## 京都大学複合原子力科学研究所原子炉施設保安規定と審査基準との整理表

京都大学研究用原子炉（KUR）・京都大学臨界実験装置（KUCA）

高経年化に関する評価に基づく長期施設管理方針の策定について

国立大学法人京都大学

別図第2 管理区域の位置

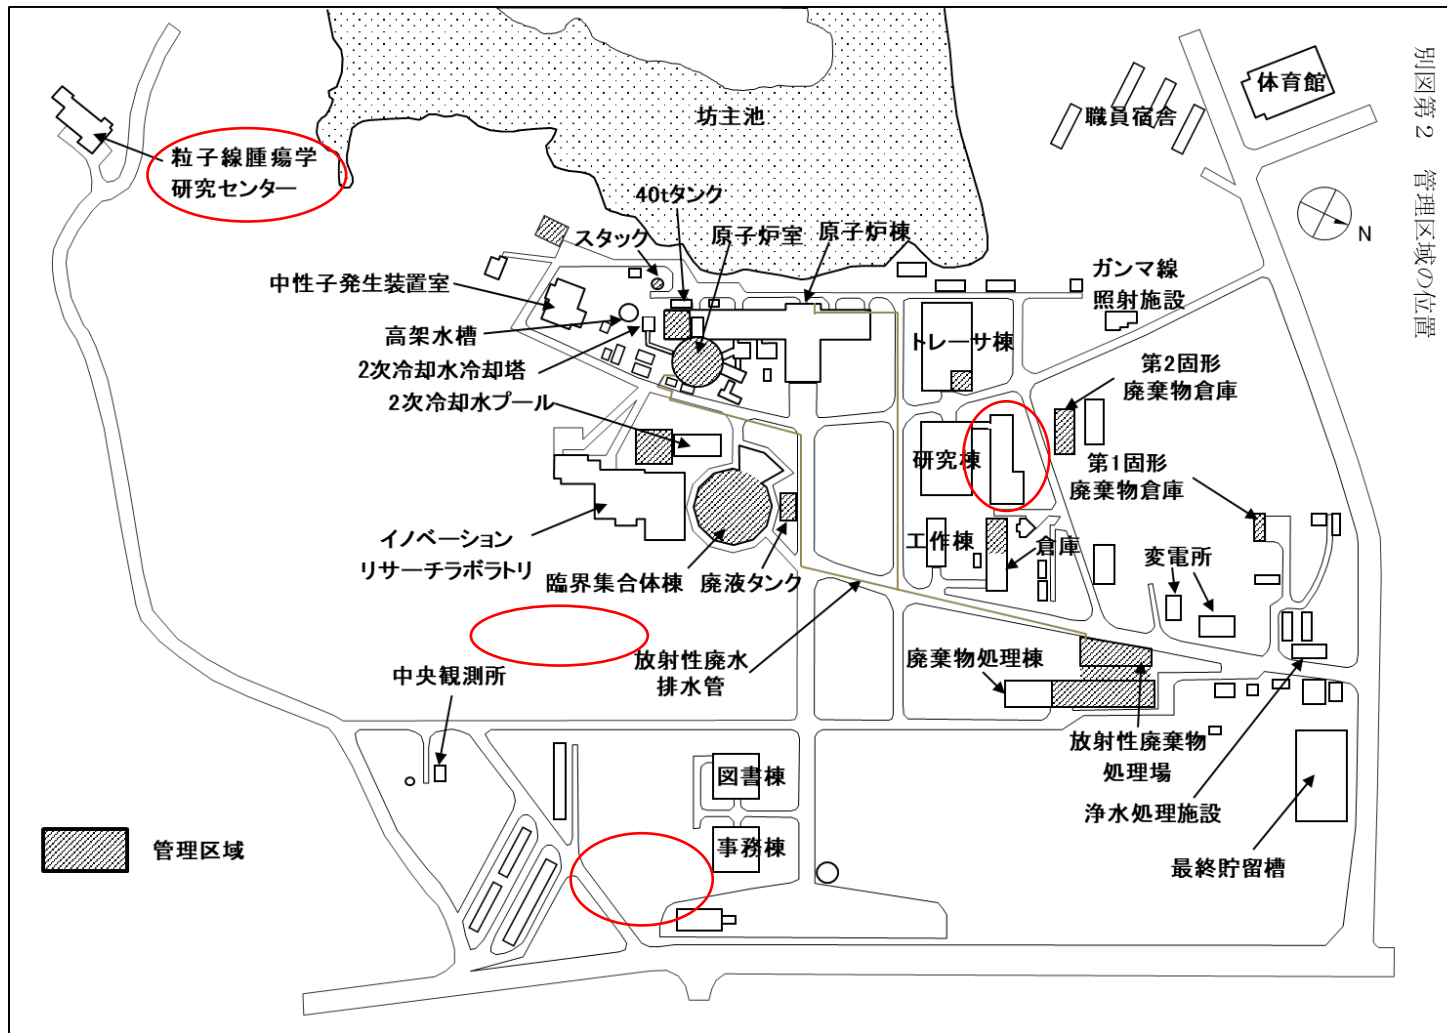
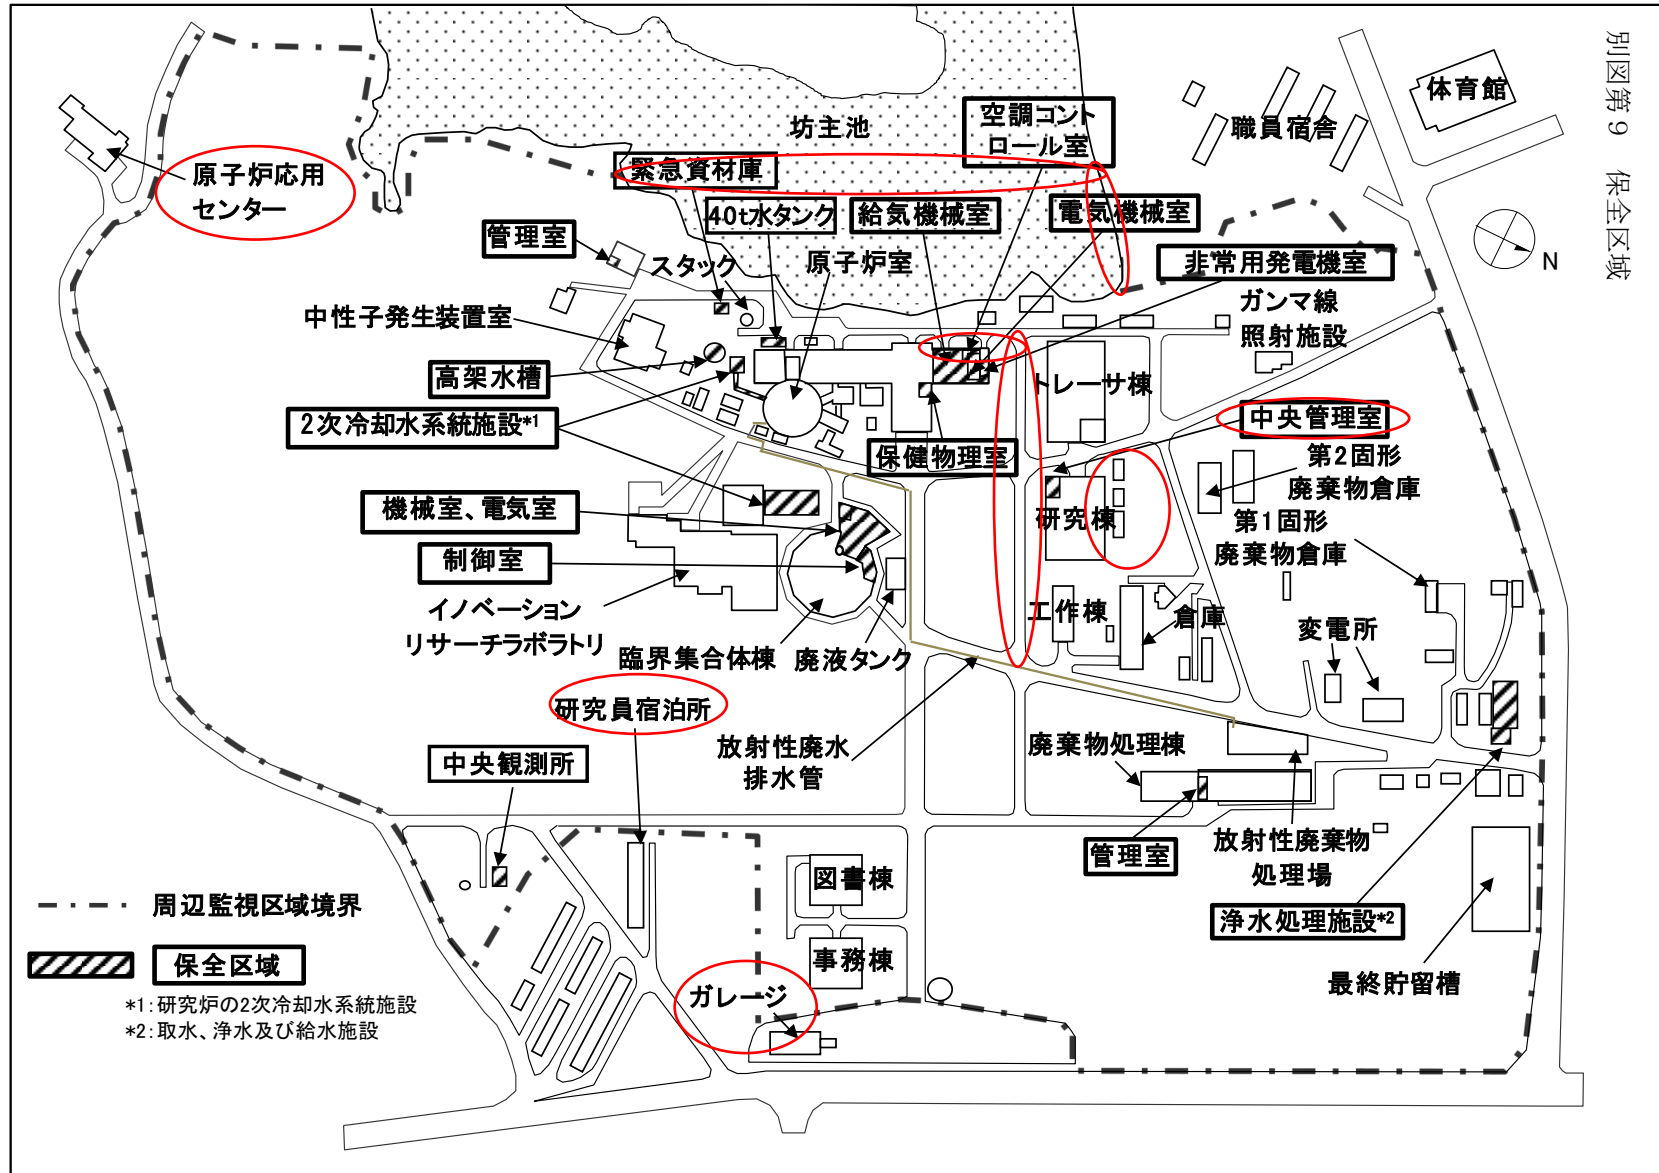
図面の修正  
(建物の追加、削除等)

別図第9 保全区域

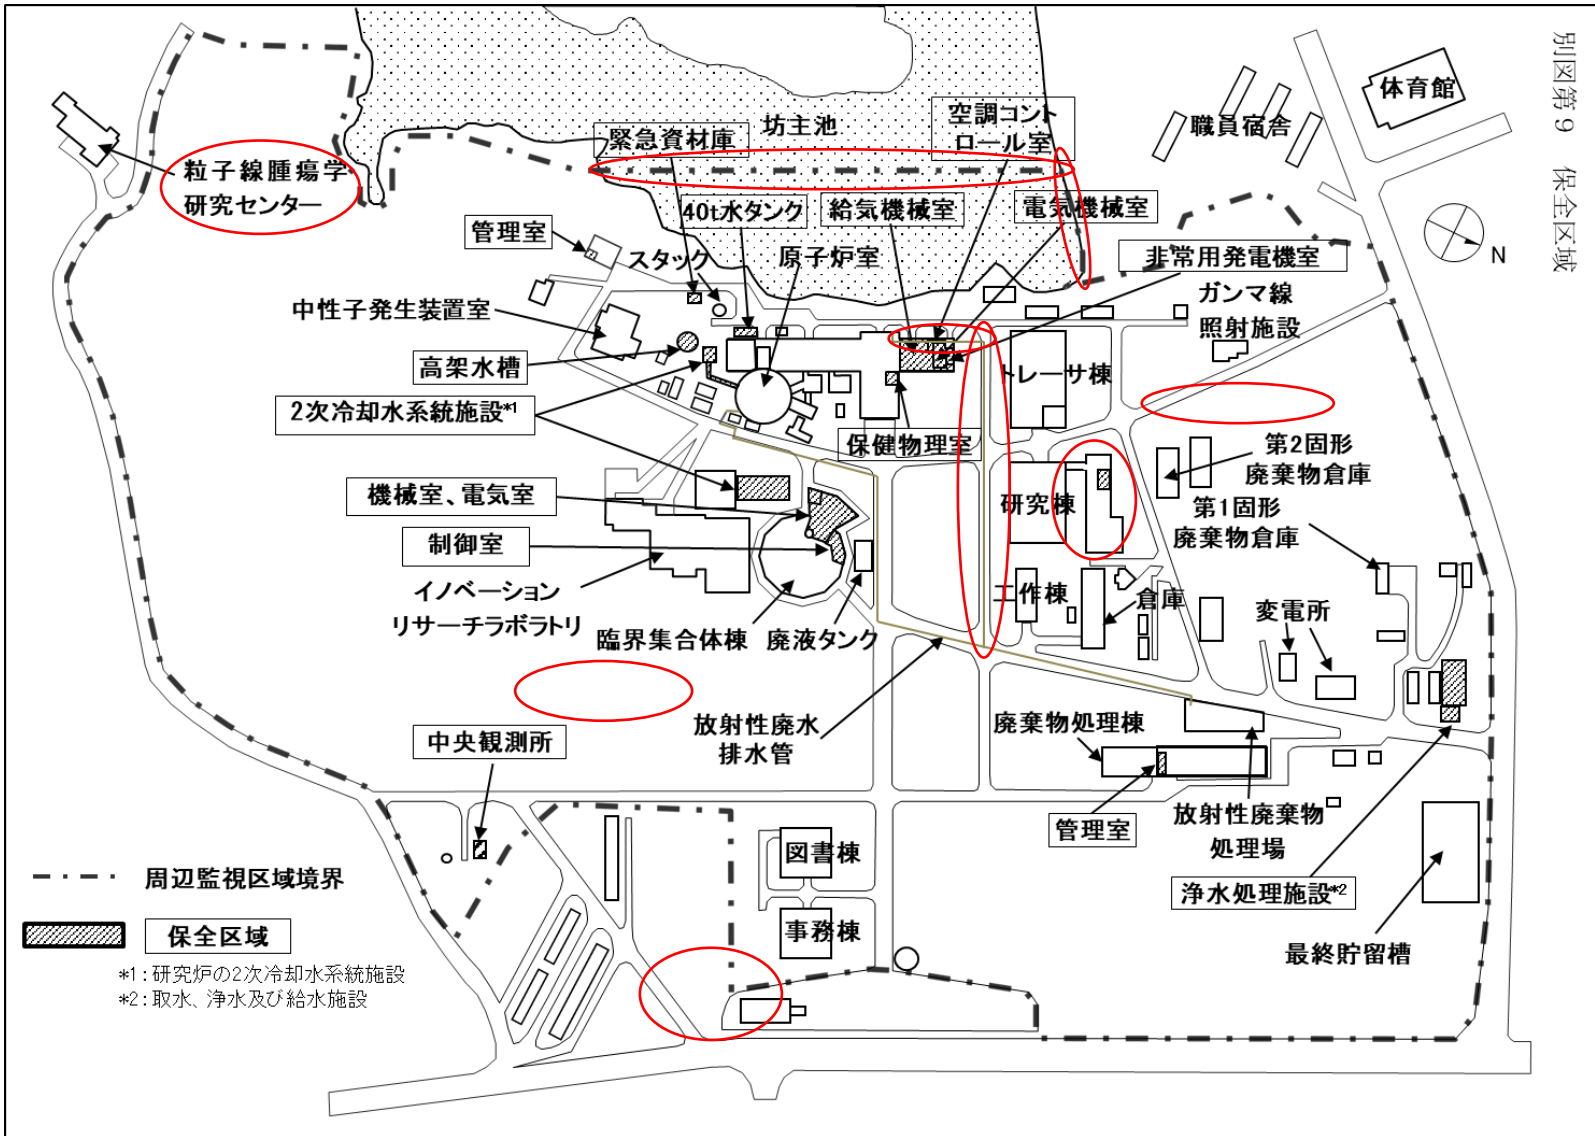
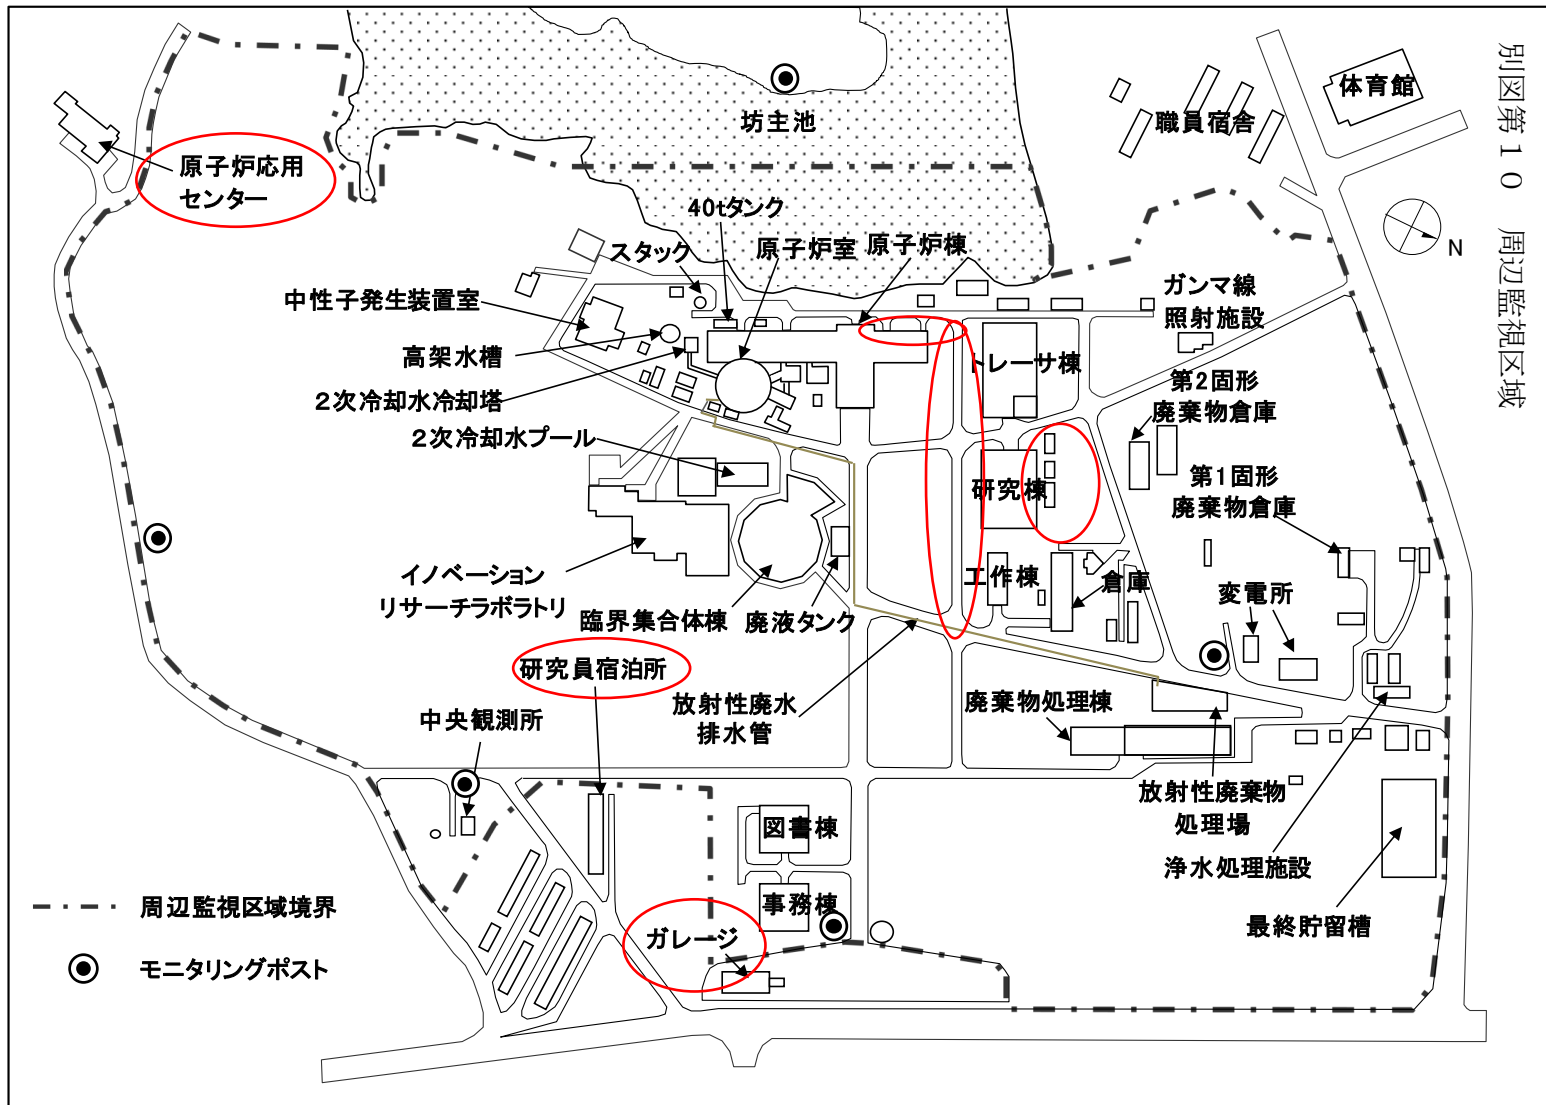
図面の修正  
(建物の追加、削除等)

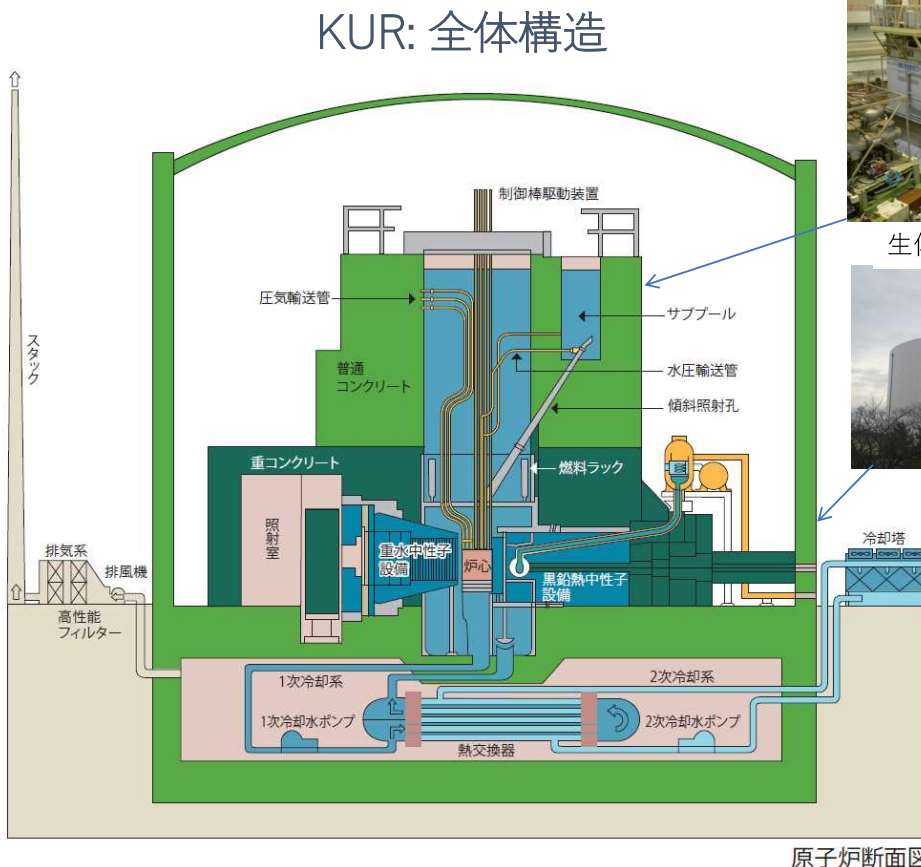
10	全体構造図において天井が記載されていないが、天井は鉄骨構造物として評価しているとの理解で良いか。	天井も鉄筋コンクリート構造物である。KURの全体構造の図面を修正した。	資料1-2 p.4
